Oppdragsnr.: **52102237** Dokumentnr.: **RIG-N03**

Dato: 2023-10-05

► Jendemshagen II; Sikkerhet mot erosjon i området mellom Storelva og regulert område for boligformål

Figur 1. Sikkerhetssone mot erosjon

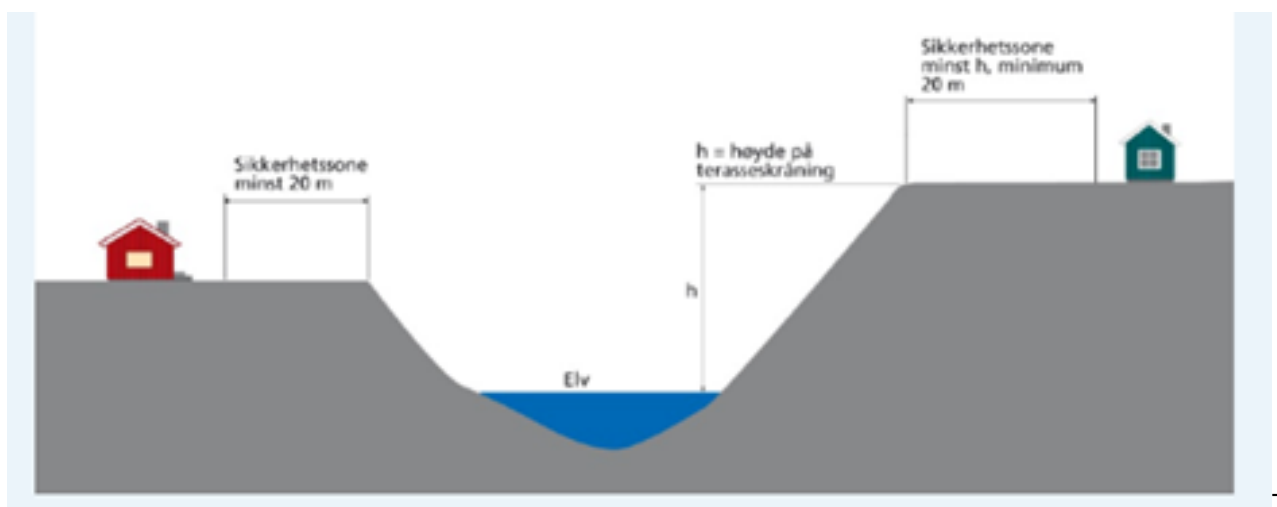
- 1. Det er ingen referanse til gjeldende sikkerhetskrav mot erosjon i byggeteknisk forskrift (TEK17) § 7-2 fjerde ledd. Vi finner det relevant at vurderingen av skråningsstabilitet i notatet diskuteres i forhold til prinsippskisse for sikkerhet mot erosjon som er vist i veiledning til den aktuelle bestemmelsen i forskriften.*
- 2. Er observert berg i dagen sammenstilt med kartlagt flomareal i vurderingen av fare for erosjon.*
- 3. Vi forstår notatet slik at det ikke er vurdert fare for erosjon ved forslag til regulert byggegrense. Men notatet gir ikke svar på hvor langt erosjonsfaren strekker seg. Kan det tenkes at for eksempel område planlagt til boligformål utenfor byggegrense er utsatt for erosjon?*

Etter videre vurdering av denne problematikken i lys av egenskapene til løsmassene over berg har vi kommet fram til at en fornuftig prognose for erosjonsutviklingen over en 200 års periode vil være som angitt i Figur 1 i veiledningen til TEK17 § 7-2 fjerde ledd, se Figur 1.

Løsmassene som er påvist i lag nr. 3 i grunnen er meget faste, og kan sammenlignes med magerbetong. I praksis er de ikke eroderbare. Med disse grunnforholdene er det unødvendig å stille krav om en minimums sonebredde på 20 m, så en horisontal utstrekning lik skråningshøyden vil være tilstrekkelig.

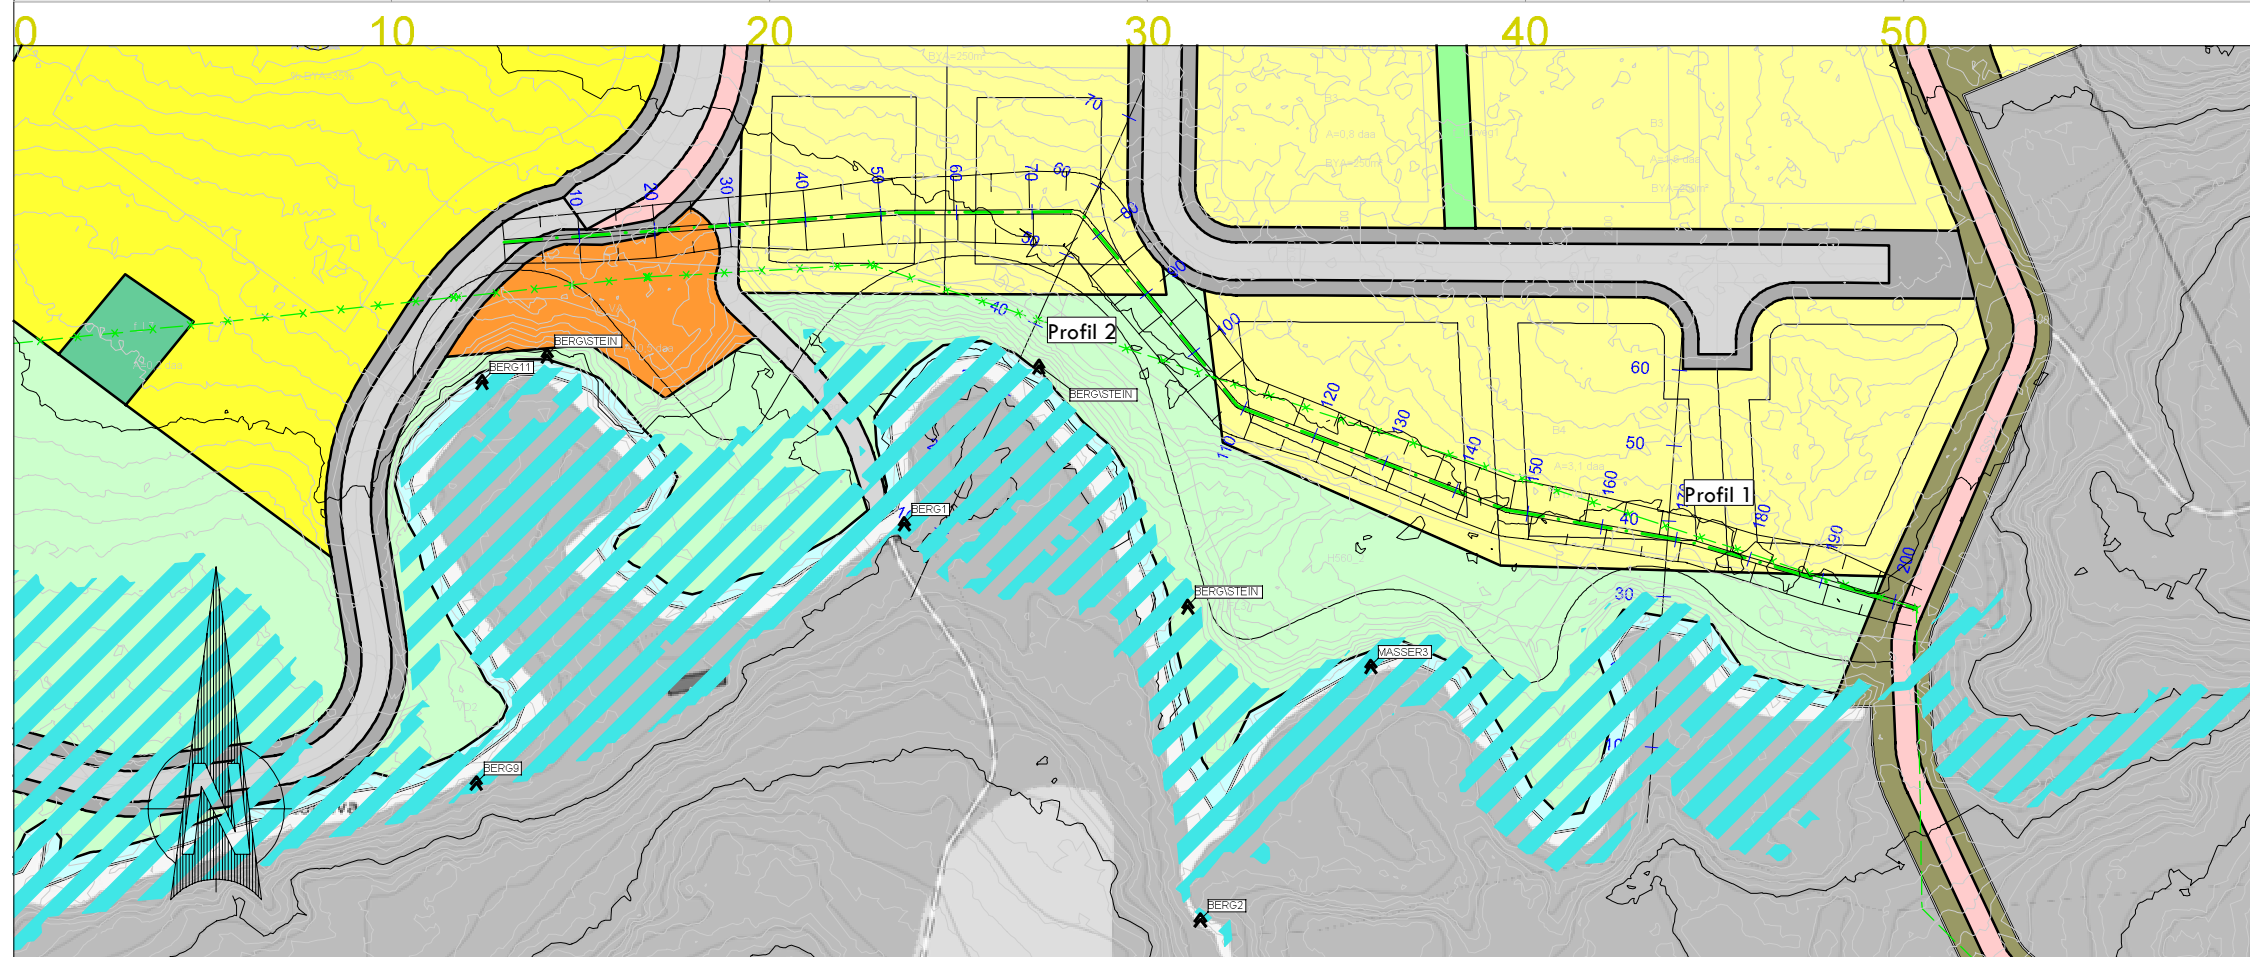
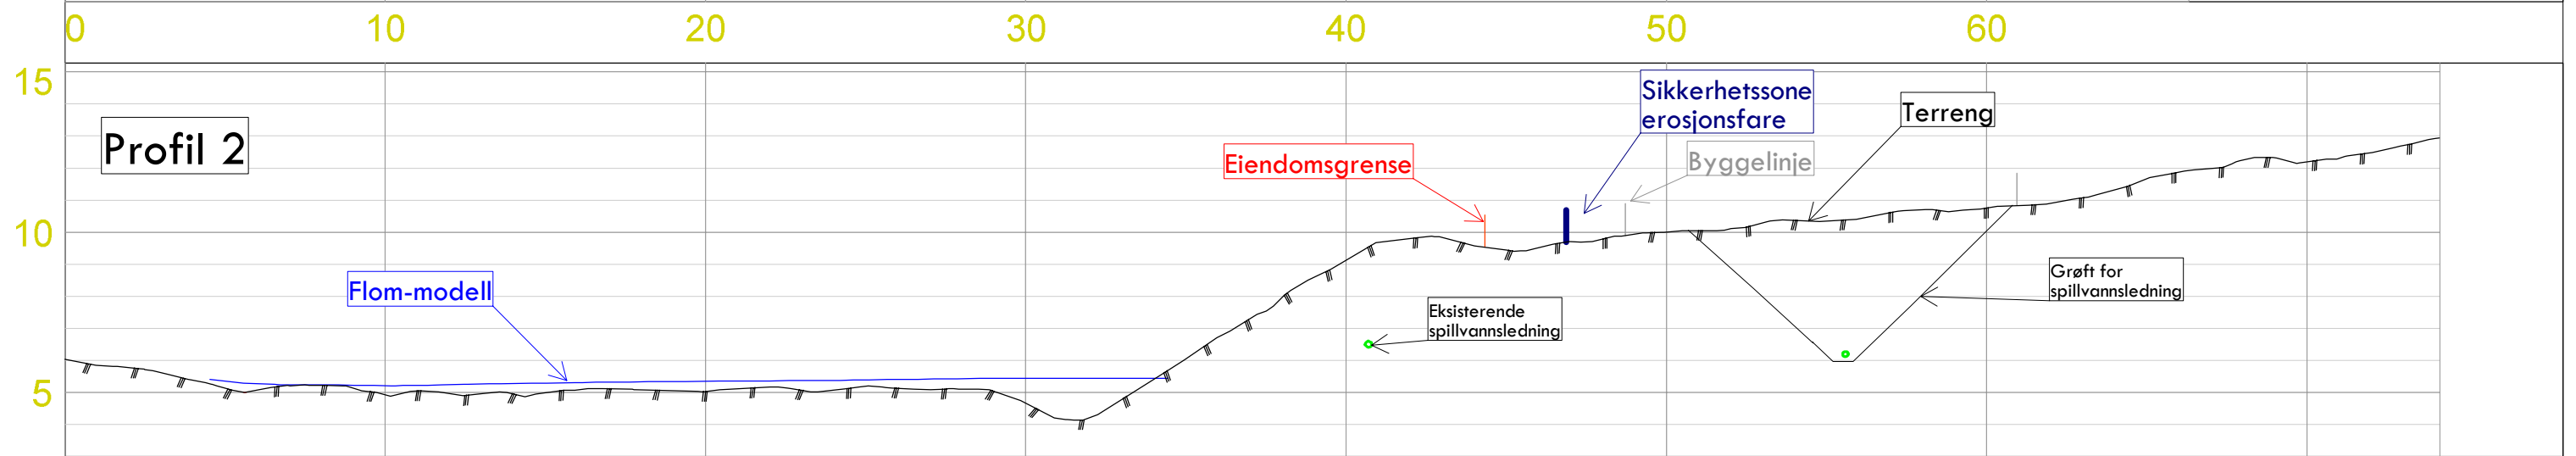
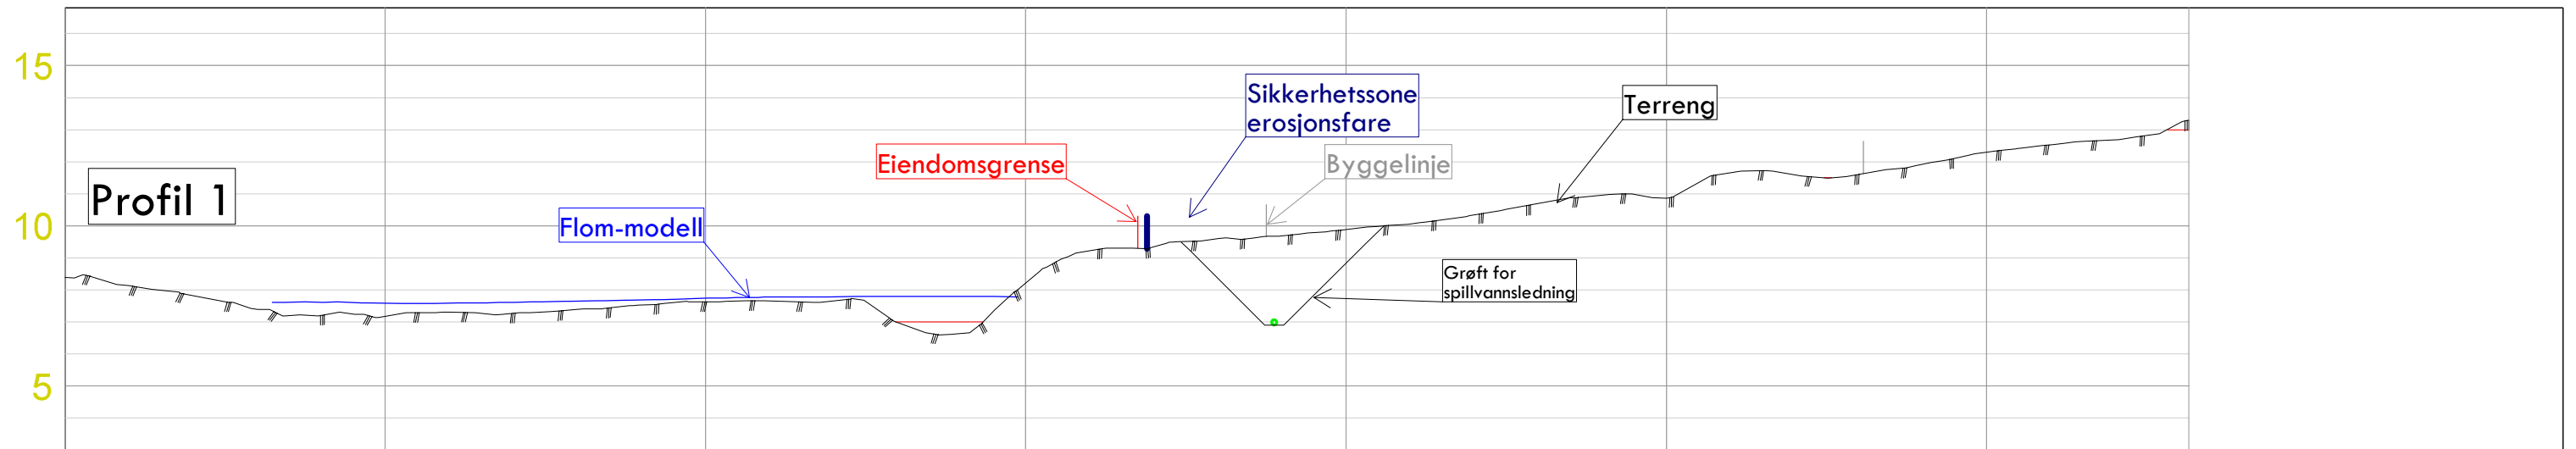
10	2022-11-29	Notat fra Norconsult	Geoteknisk vurdering av erosjonsfare/erosjonshastighet	5212237-RIG-N02 [3]
11	2023-05-30	E-post fra kommunen. Gjengir NVE og Statsforvalteren sine tilbakemeldinger	Kommentarer/spørsmål til notat fra Norconsult. NVE Etterlyser referanse til TEK17 §7-2, sammenstilling av flomareal og observert berg i dagen, avgrensning av erosjonsutsatt område. Statsforvalteren minner om tidligere uttalelse naturtype og kantvegetasjon	NVE_Statsforvalteren Mai23.msg
12	Mai/juni 2023	E-postkorresp. med Hustadvika kommune	Avklaringer hva som er oversendt NVE og Statsforvalter	JendemshagenII_tilsvarkommentar av 080722_071222.docx Jendemshagen II Mai 23.msg

Fra beregningsmodellen for flomareal som er presentert i [1] har vi hentet høyder for vannspeilet og lagt disse inn i profilene. Dette er vist både på tegning V301 og G301.

Videre har plankonsulenten gjennomført en ny befaring av bekkeløpet med innmåling av antatt berg i dagen. Disse posisjonene er markert på tegning G301 sammen med flomarealet.
